川内原子力発電所1、2号機のERSS伝送項目の変更について

別紙1：川内原子力発電所原子力事業者防災業務計画 変更前後比較表(抜粋)(案)

別紙2：川内原子力発電所1/2号機 単線結線図

別紙1 (12/12)

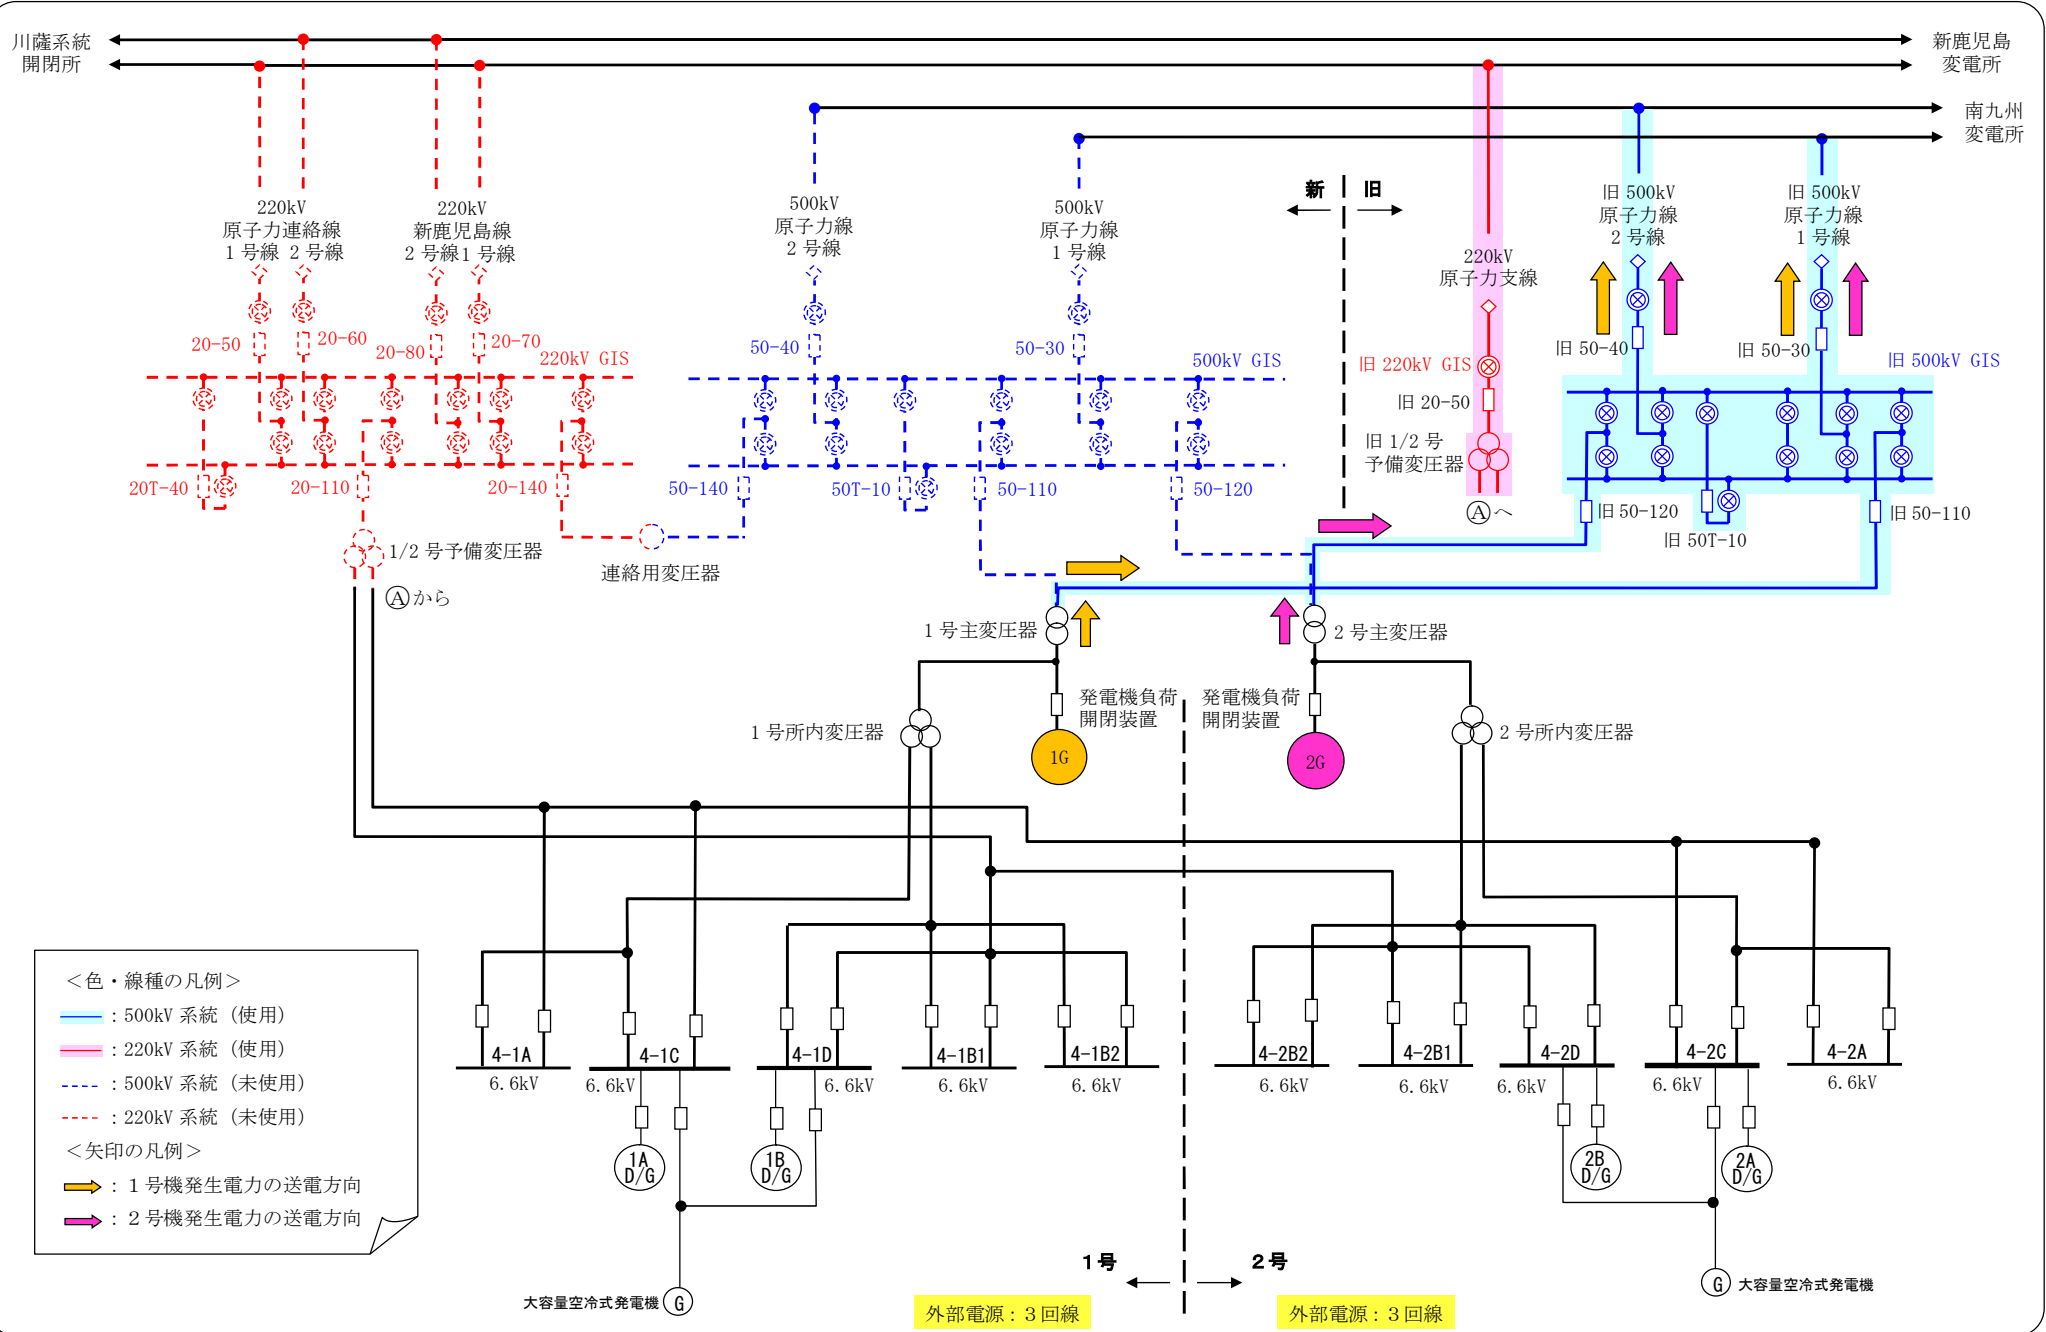
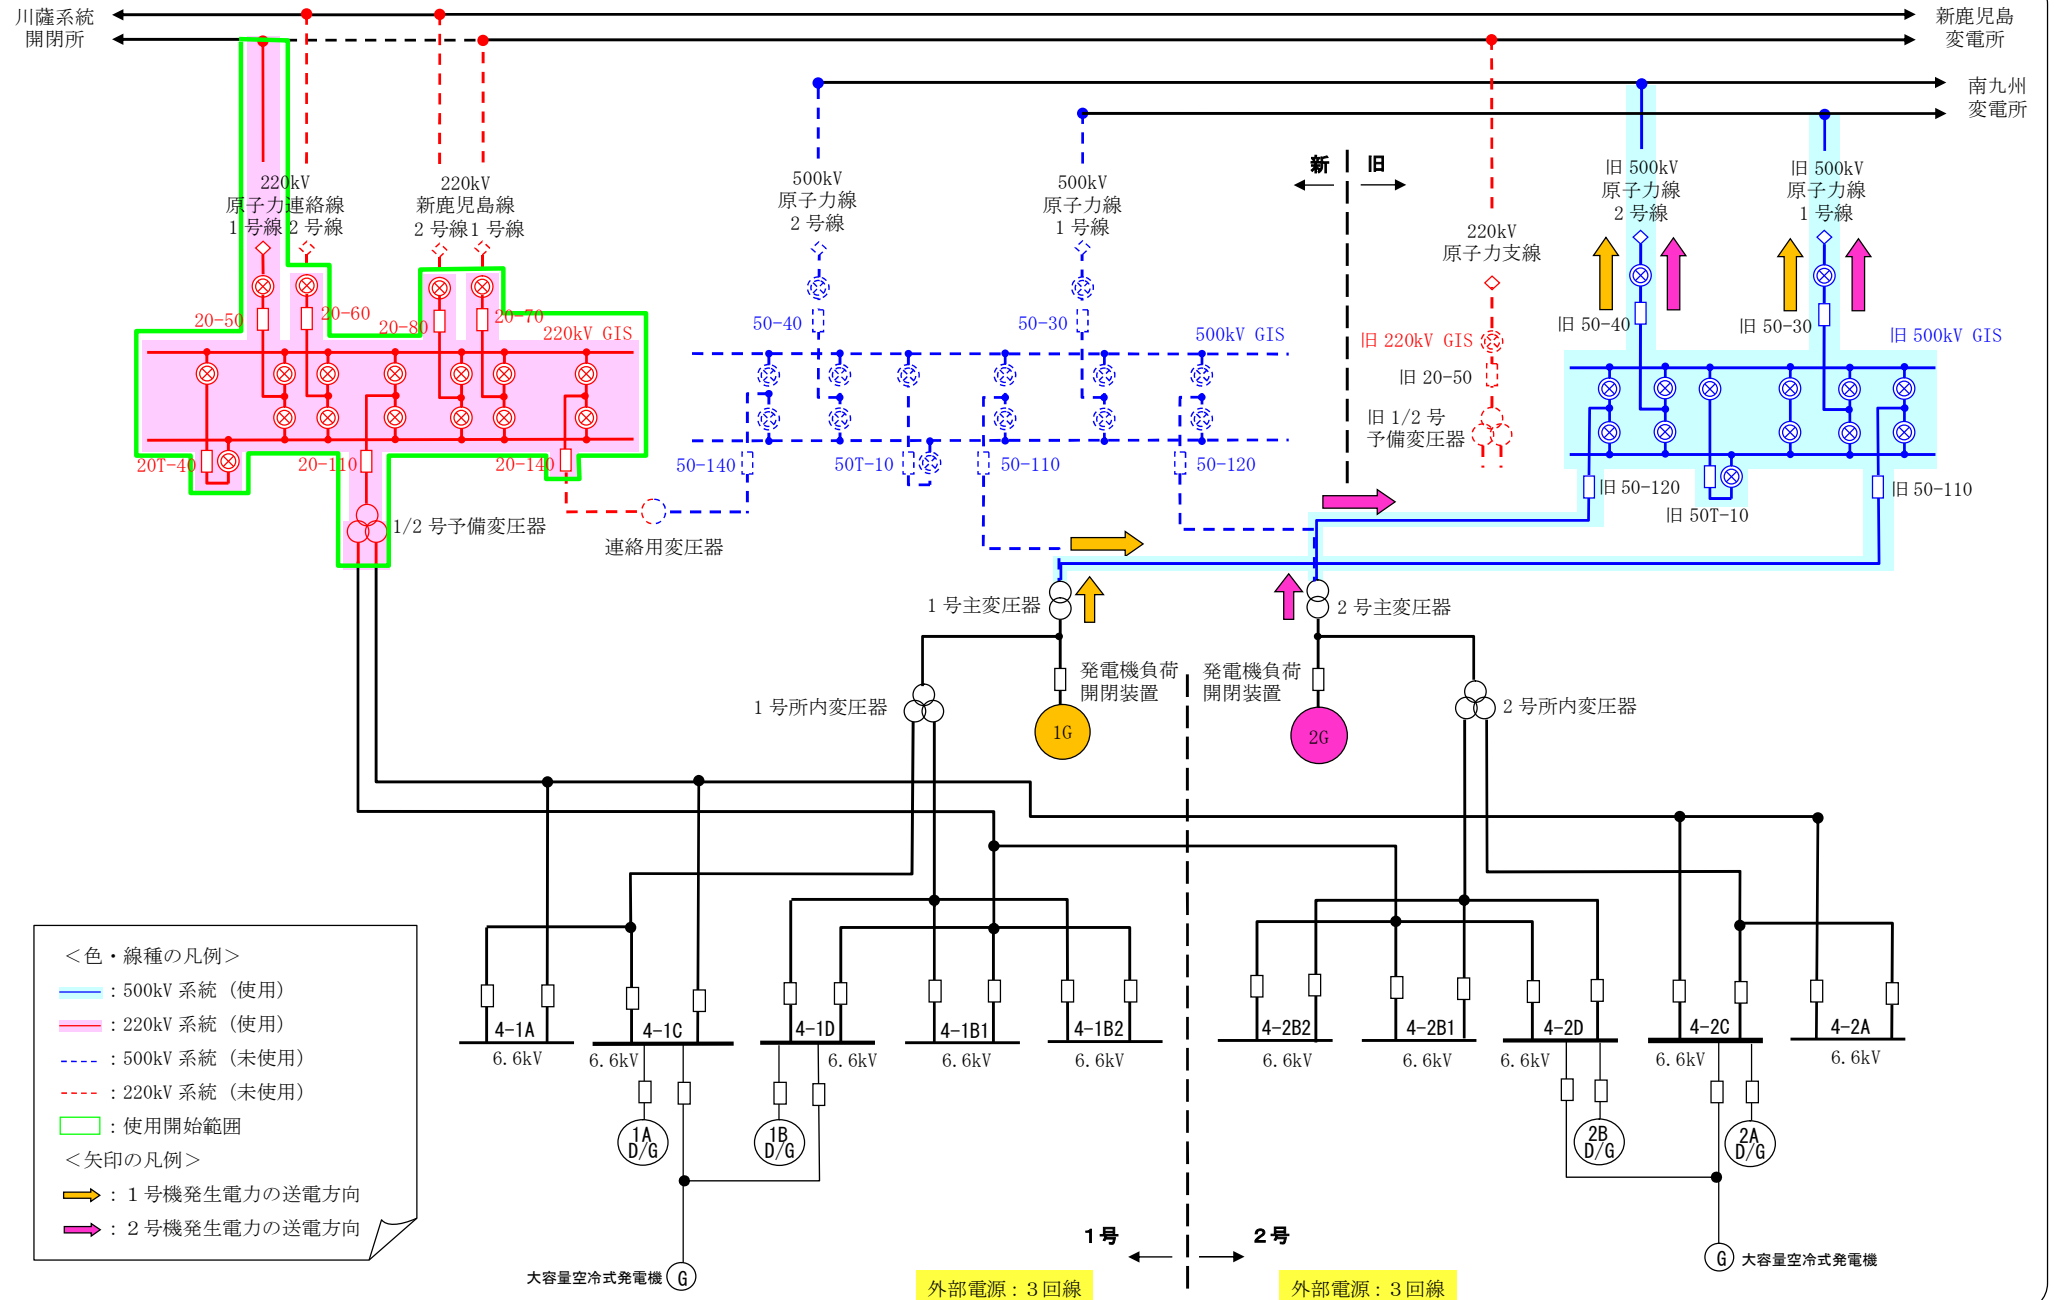
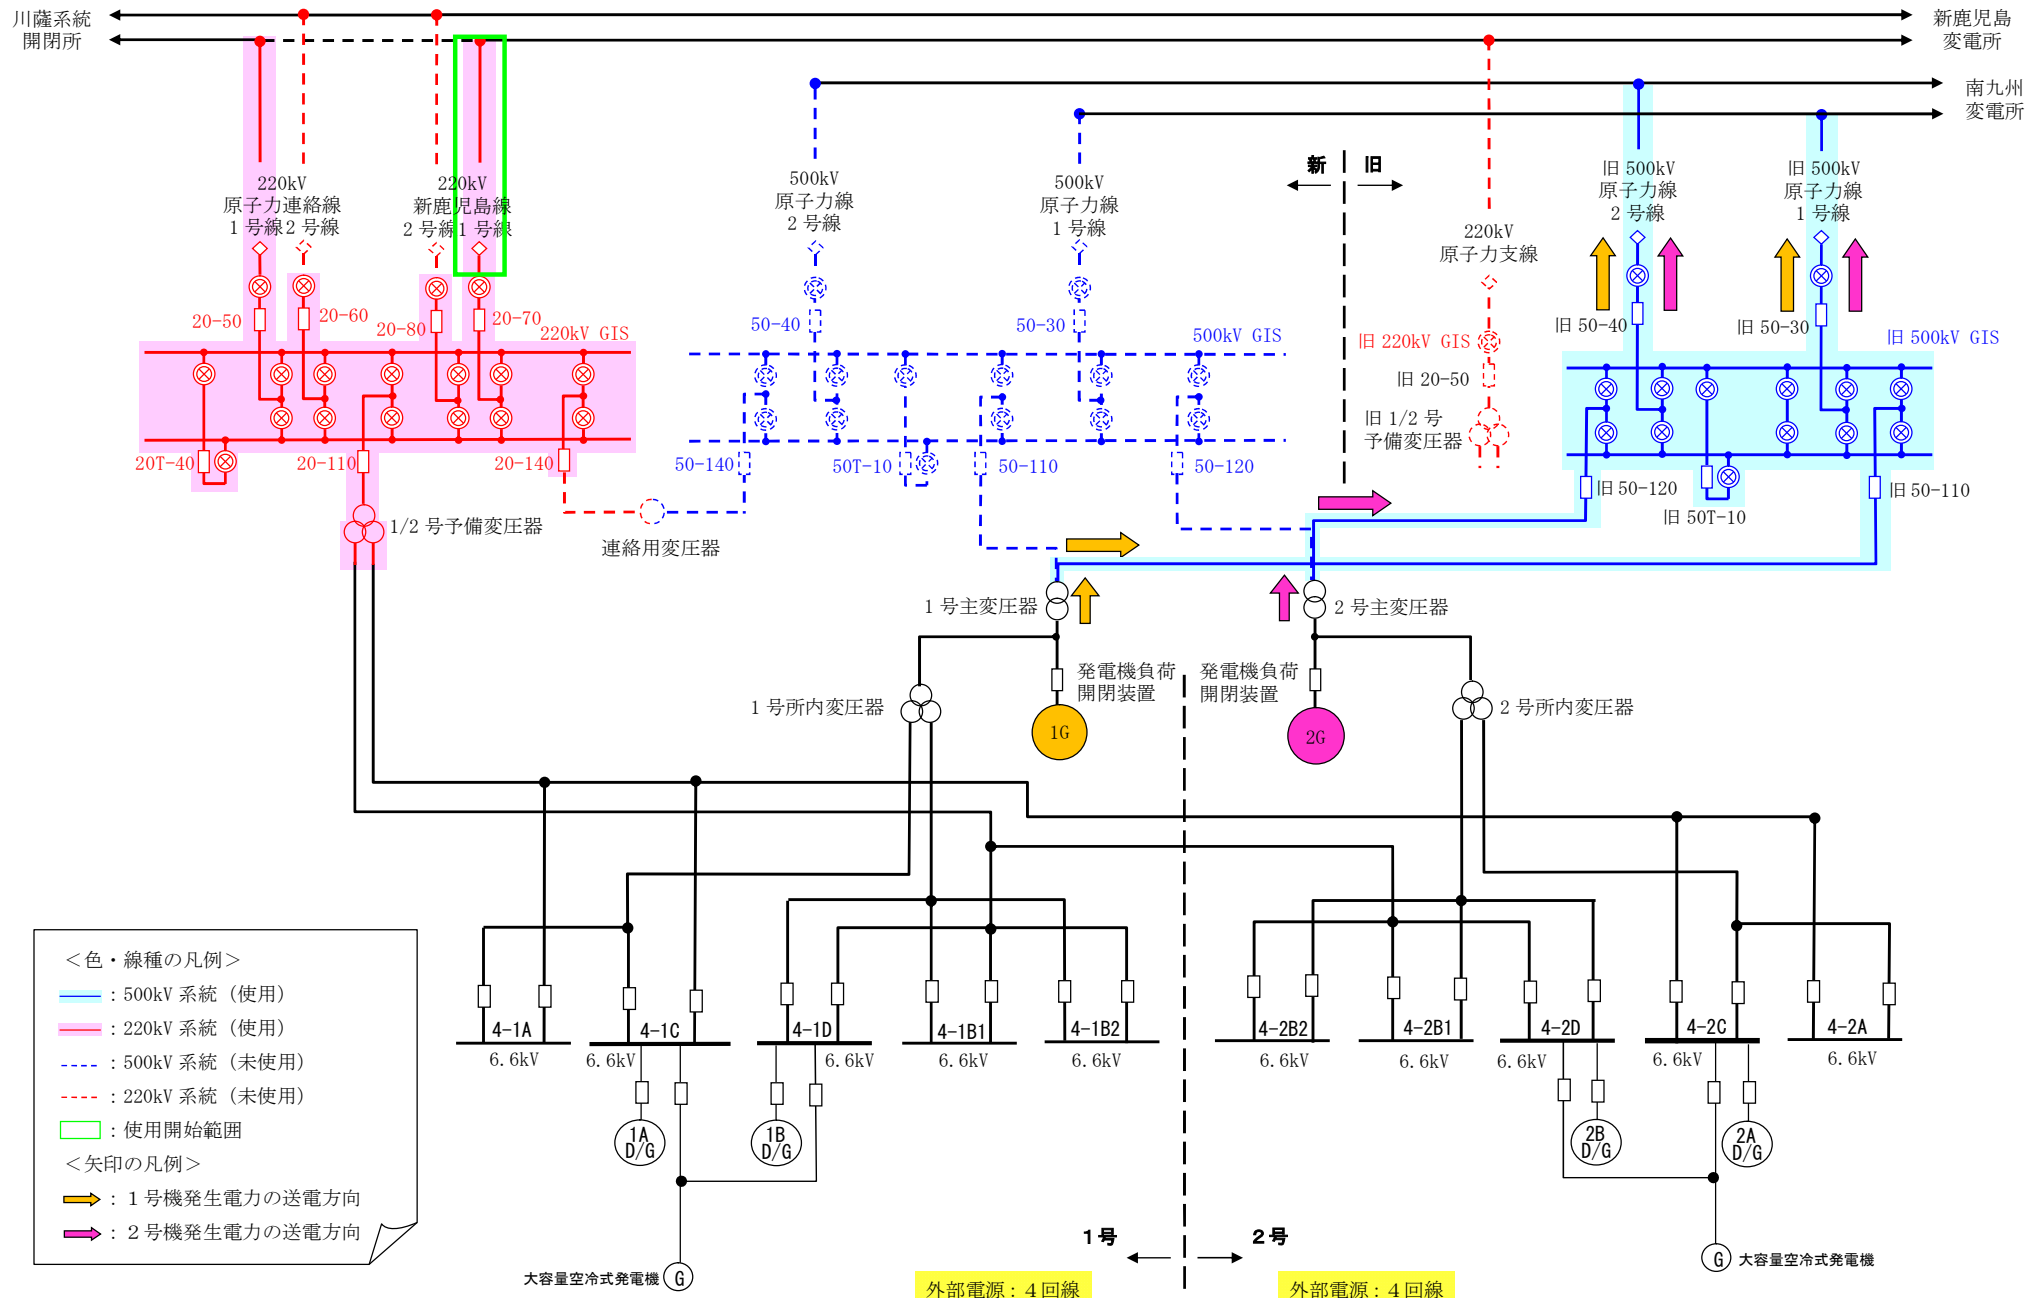
220kV 送電線が1回線から4回線に変更になるため、ERSS 伝送項目を変更（217）

予備変圧器しゃ断器新設のため、ERSS 伝送項目の名称を変更（228）

ERSS 伝送項目の番号振り変更のため、番号ずれが生じる（218～227）

222	所内変圧器受電しゃ断器 4-2 HD	入/切										
223	予備変圧器受電しゃ断器 4-2 EA	入/切										
224	予備変圧器受電しゃ断器 4-2 EB 1	入/切										
225	予備変圧器受電しゃ断器 4-2 EB 2	入/切										
226	予備変圧器受電しゃ断器 4-2 EC	入/切										
227	予備変圧器しゃ断器（20-110）	入/切										
228	220kV 原子力連絡線1号線電圧	kV										
229	220kV 原子力連絡線2号線電圧	kV										
230	220kV 新鹿兒島線1号線電圧	kV										
231	220kV 新鹿兒島線2号線電圧	kV
